改善箇所説明図

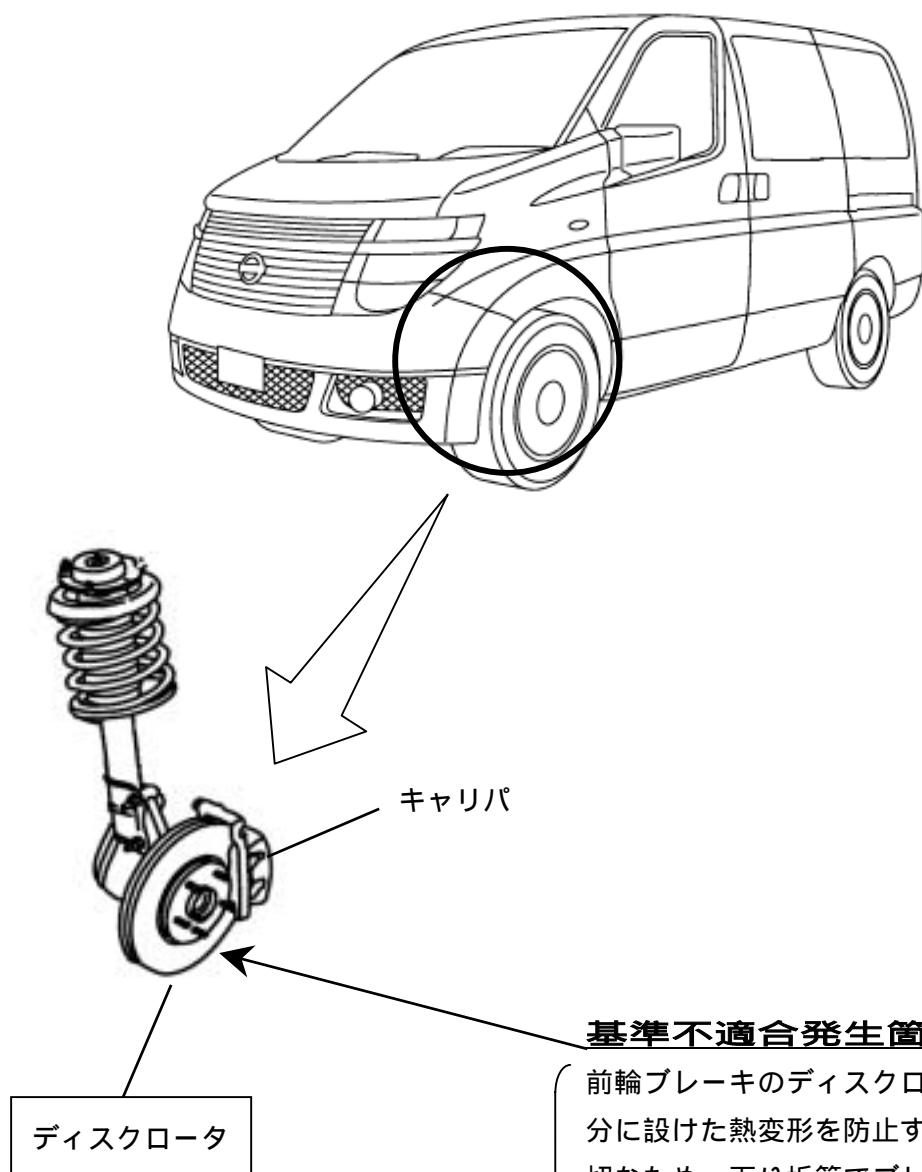
基準不適合発生箇所

前輪ブレーキのディスクロータにおいて、つけ根部分に設けた熱変形を防止するための溝の形状が不適切なため、下り坂等でブレーキを多用した際に発生する熱応力の繰り返しによりディスクロータに亀裂が発生するものがある。そのため、そのまま使用を続けると亀裂が進行し、最悪の場合、ディスクロータが破断し、制動距離が長くなるおそれがある。

改善の内容

全車両、当該ディスクロータを対策品と交換する。

識別：ホイールの穴部より、形状の差異を容易に識別できるため、特別な識別は行なわない。
